改善箇所説明図

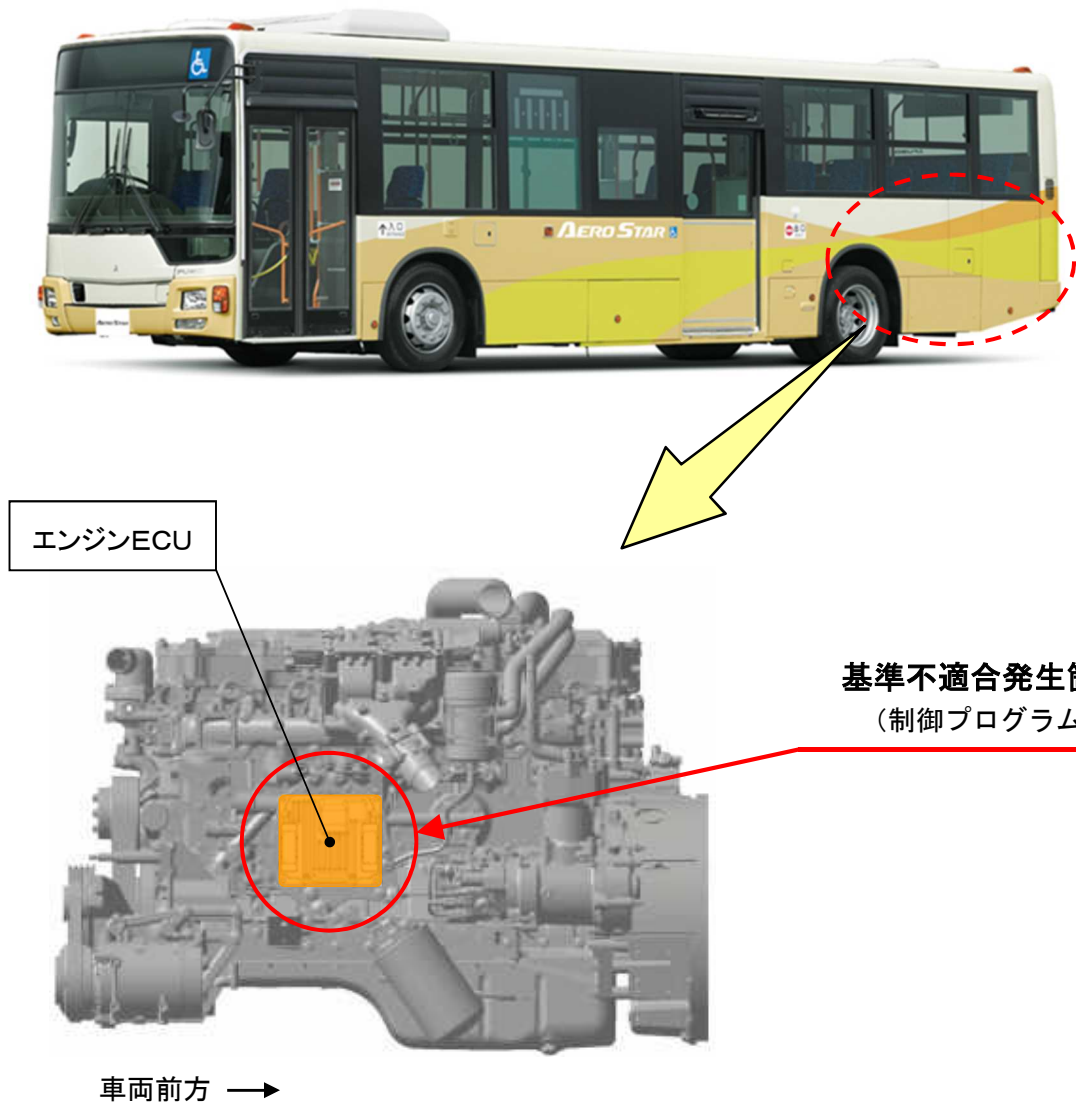
大型路線バスにおいて、エンジンECUの制御プログラムが不適切なため、最大燃焼圧力がコンロッドの許容限度を超える場合がある。そのため、そのままの状態で使用を続けると、コンロッドに亀裂が生じ、最悪の場合、コンロッドが破損して走行不能及び火災に至るおそれがある。

注：□ は、対策品の制御プログラムに書き換える部品を示す。

コンロッドの点検及び交換の必要性について検証に時間を要するため、全車両、暫定措置として、エンジンECUの制御プログラムを対策品に書き換える。

なお、対策が決定次第、恒久対策を実施する。

識別：作業完了車には、車両左後方点検リッド裏の位置に「HB203」の文字が記載された白黄色のシールを貼付ける。
